SECCIÓN DE EVALUACIÓN DE ESTUDIOS DE IMPACTO AMBIENTAL

PORTADA PARA LOS EXPEDIENTES DE EVALUACIÓN DE ESTUDIOS DE IMPACTO AMBIENTAL

Nº de Expediente	DRPM-IF-135-2024	
Nombre del Proyecto	BODEGA DE ACOPIO	
Sector	INDUSTRIA DE LA CONSTRUCCIÓN	
Nombre del Promotor	INVERSIONES GRAN PROGRESO, S.A.	
Representante Legal	TINAREN WU	
Nombre de los Consultores y número de Registro	SILVANO VERGARA (IRC-085-2020). DEIA-ARC-110-2612-2023. LUIS QUIJADA (IAR-051-1998) DEIA-ARC-053-3004-2024.	
Localización (Provincia/Comarca, Distrito y Corregimiento, Lugar Poblado)	PROVINCIA DE PANAMÁ, DISTRITO DE PANAMÁ, CORREGIMIENTO DE JUAN DÍAZ.	
Fecha de Recepción del EsIA	24 DE JULIO DE 2024	
Etapa de Admisión	Admitido/Fecha	No admitido/Fecha
	29 DE JULIO DE 2024	
Nombre del Técnico Evaluador que lleva el proceso de Admisión:	ITZEL GONZÁLEZ T.	
Nombre del Técnico Evaluador asignado para la Fase de Evaluación y Análisis, y Decisión del EsIA:	ITZEL GONZÁLEZ T.

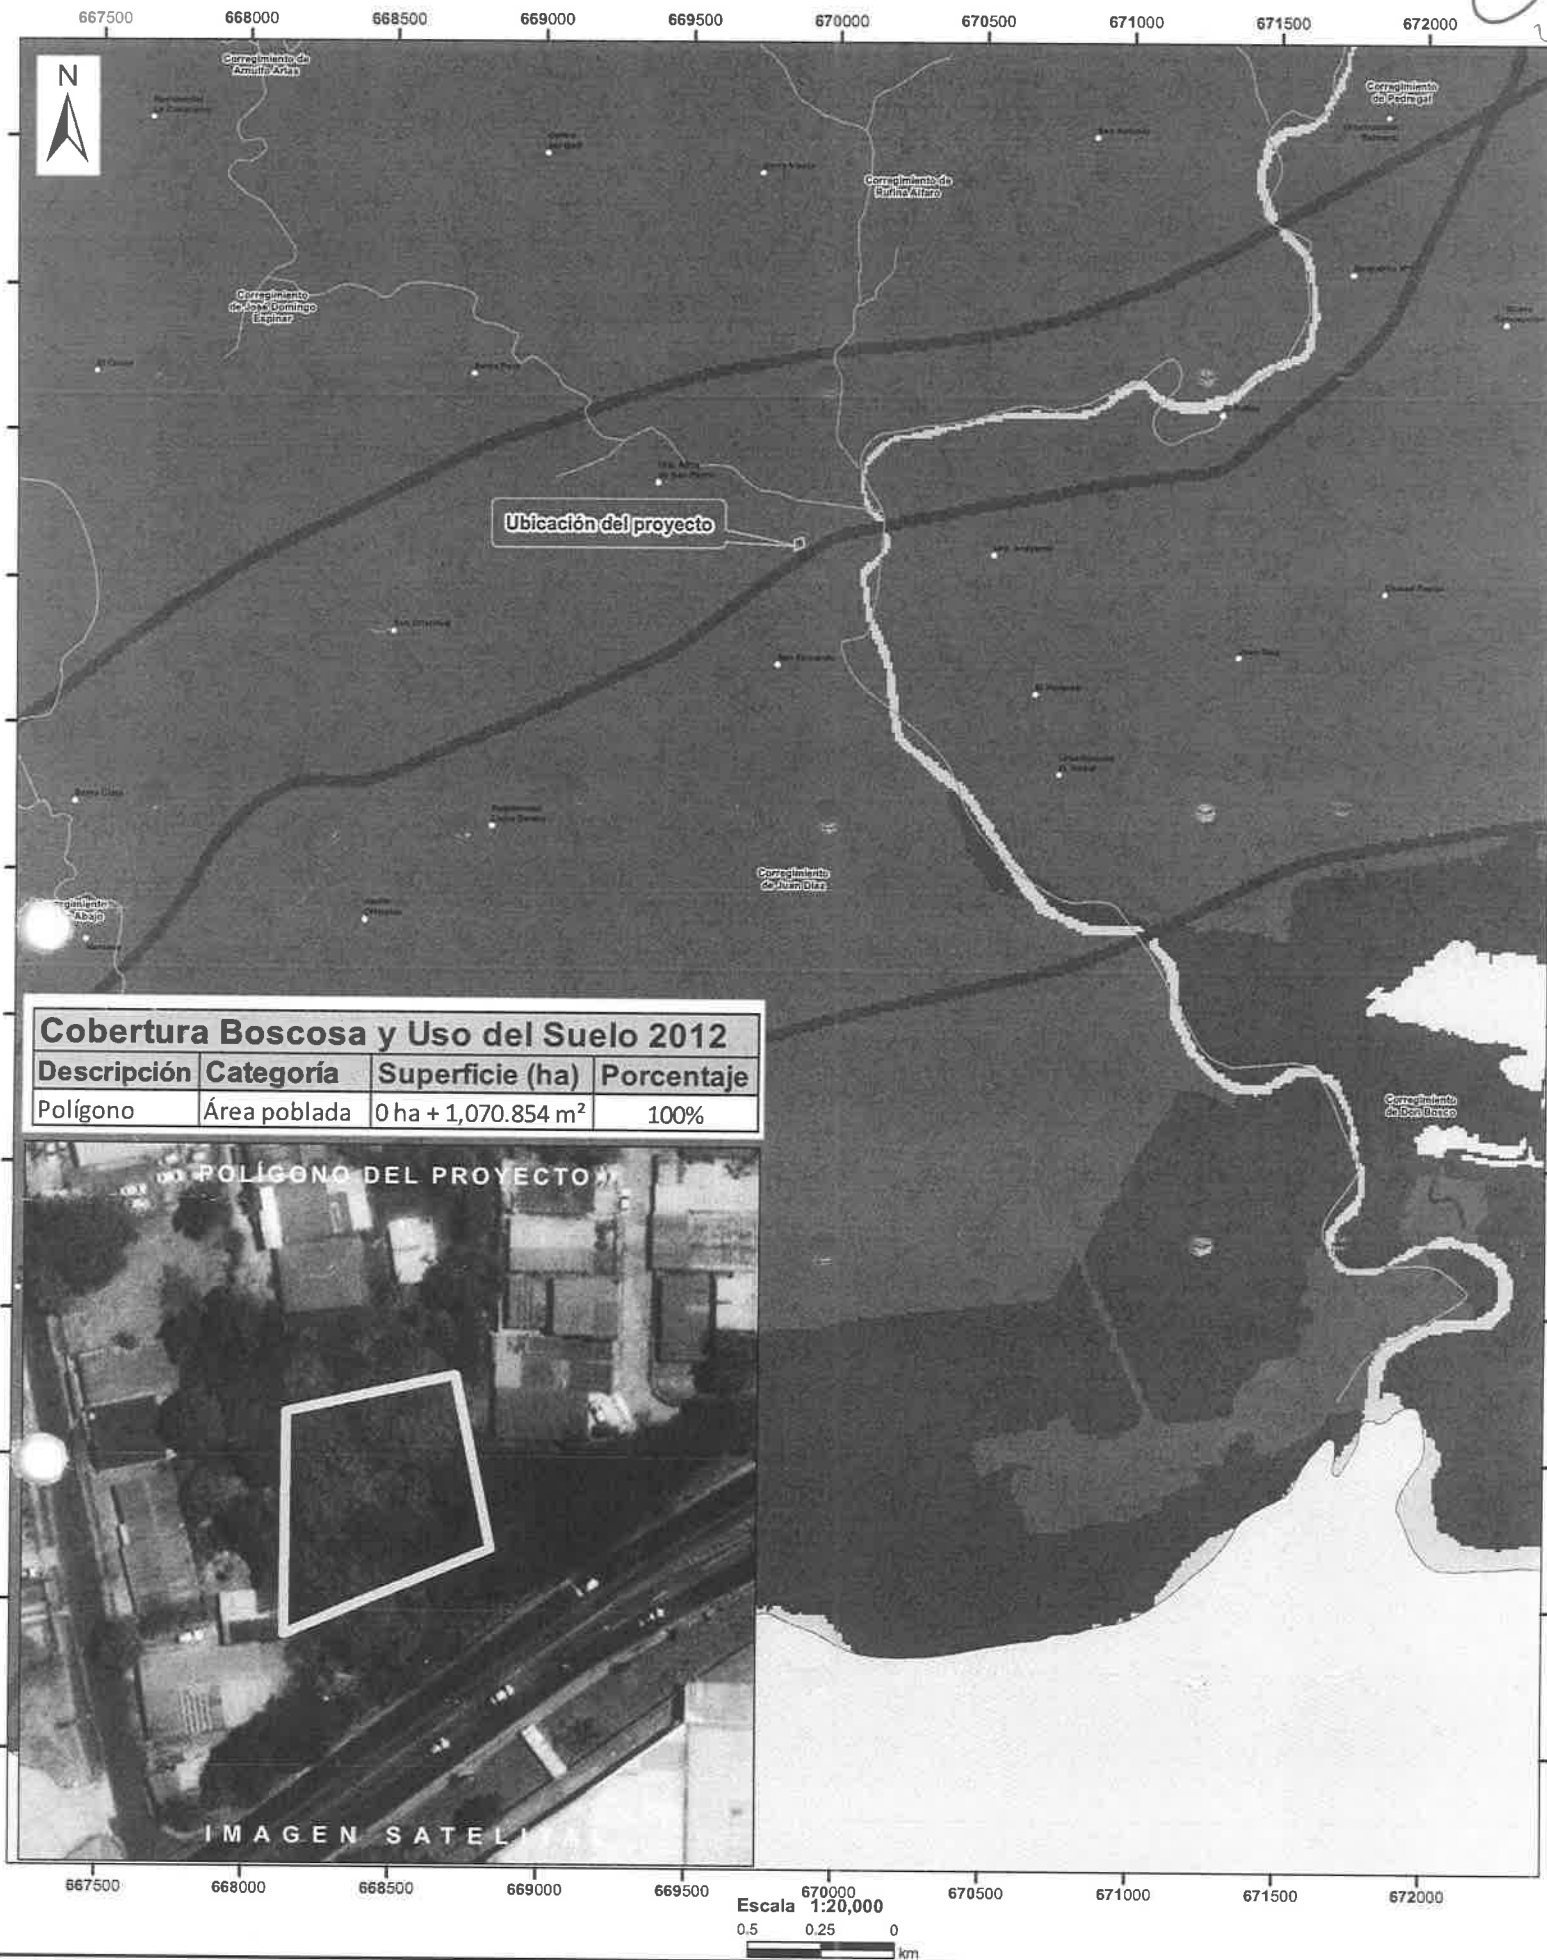
En respuesta a la solicitud del día 30 de agosto de 2024, vía correo electrónico, donde se solicita generar una cartografía que permita determinar la ubicación del proyecto de Estudio de Impacto Ambiental, categoría I, denominado **BODEGA DE ACOPIO**, le informamos lo siguiente:

Con los datos proporcionados se generó un polígono (0 ha + 1,070.854 m²). El mismo se ubica fuera de los límites del Sistema Nacional de Áreas Protegidas.

De acuerdo a la Cobertura Boscosa y Uso del Suelo 2021, el polígono se ubica en la categoría de “Área poblada”; y según la Capacidad Agrológica se ubica en el tipo VI (No arable, con limitaciones severas, apta para pastos, bosques, tierras de reservas).

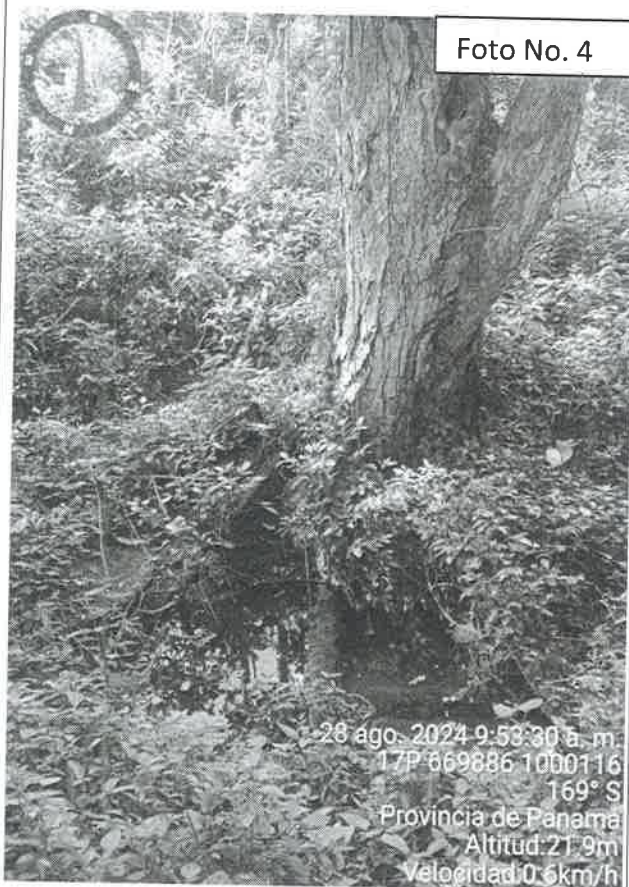
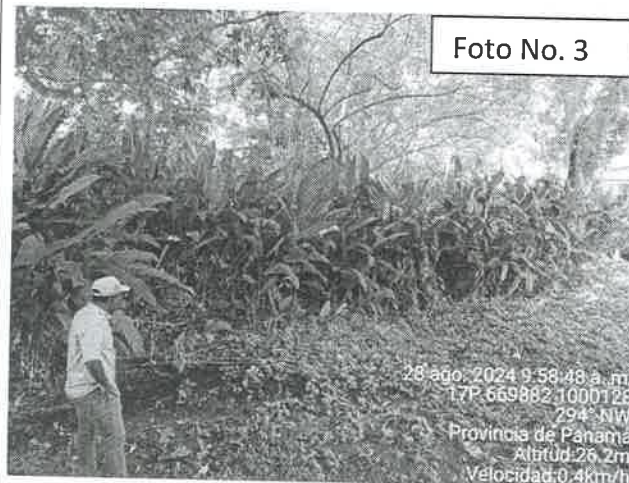
En la **Foto No. 2 y No. 3**, se observa cauce (dentro del polígono en evaluación) por donde discurre agua posiblemente procedente de un “ojo de agua” ubicado en un área de servidumbre por donde se pretende ingresar los equipos y maquinarias durante la fase constructiva. Dentro del EsIA proponen canalizar dicho cauce y que dichas aguas sean dirigidas hacia la parte posterior del polígono.

En la **Foto No. 5** se aprecia el sitio de acceso hacia el polígono en evaluación, y en donde se encuentra el posible “ojo de agua”.

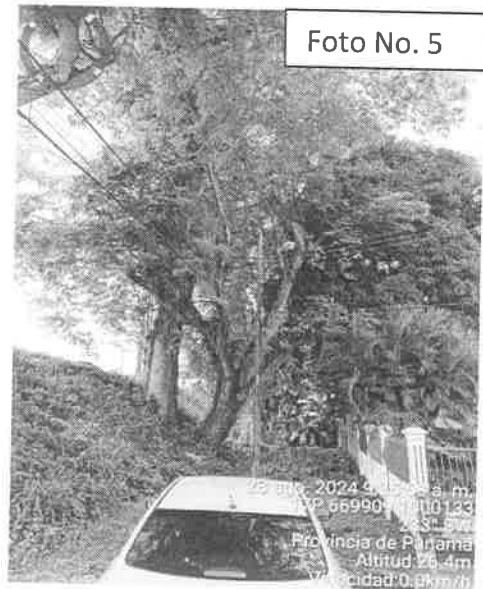
En la **Foto No. 6** podemos ver la inclinación del terreno tomando de referencia una vivienda colindante, la cual pertenece a la Barriada Camino Real.

AMPLIACIÓN DE MEDIA CAÑA
DESAGÜE PLUVIAL
ESCALA 1:20

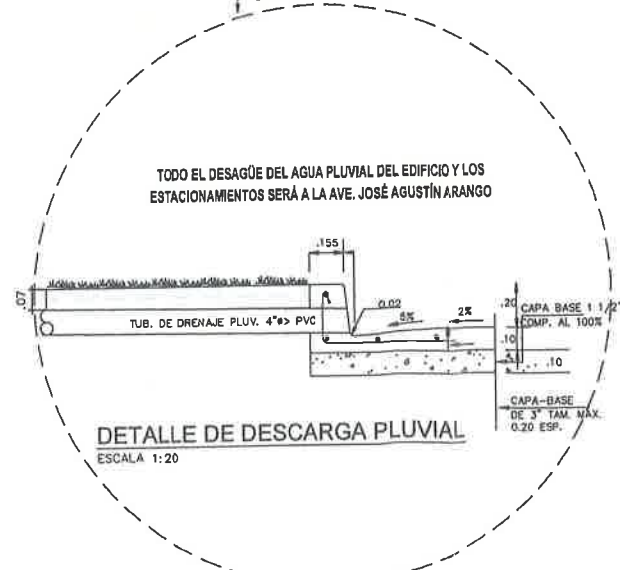
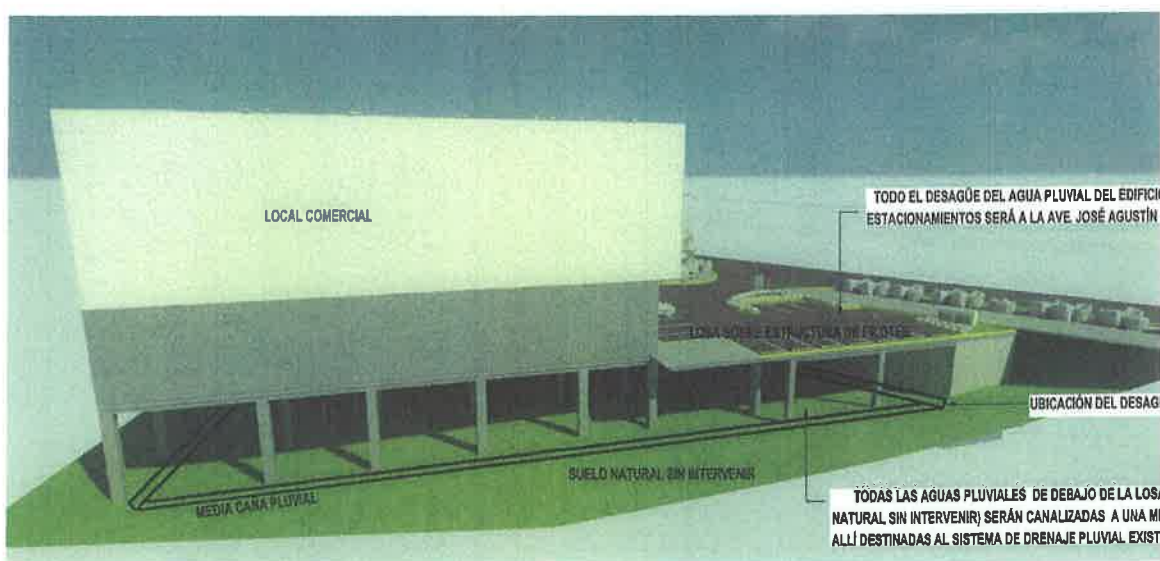
4.13 Aclarar si dentro del polígono en evaluación discurren otras aguas pluviales procedentes de otras comunidades o empresas que no hayan sido mencionadas dentro del presente EsIA, esto debido a que durante la inspección los residentes de la comunidad El Laurel y Camino Real nos hablaron de la existencia de aguas procedentes del sitio donde se encontraba la “antigua Nestle”, así como la Barriada Villa Venus, funcionando la finca N° 45899 como una especie de “reservorio” por su actual topografía baja. De ser positiva la respuesta, deberán sustentar y presentar todas las medidas, ajustes, adecuaciones, planos, estudios que avalen y garanticen que las aguas pluviales, en su totalidad, podrán ser manejadas y recolectadas de tal manera que no se vean afectados los residentes de las comunidades.

Todo terreno o polígono le caen las aguas pluviales, actualmente esas aguas corren de forma natural dentro del polígono, sin embargo, nosotros vamos a hacer las adecuaciones del terreno para manejarla hacia la solución pluvial que planteamos que es la zanja que se conecta después hacia la infraestructura de la urbanización Camino Real como se muestra en el esquema del anexo N°4.

TODAS LAS AGUAS PLUVIALES DE DEBAJO DE LA LOSA DE PAVIMENTO (EL SUELO NATURAL SIN INTERVENIR) SERÁN CANALIZADAS A UNA MEDIA CAÑA DE CONCRETO, Y DE ALLÍ DESTINADAS AL SISTEMA DE DRENAJE PLUVIAL EXISTENTE DE LA URB. CAMINO REAL
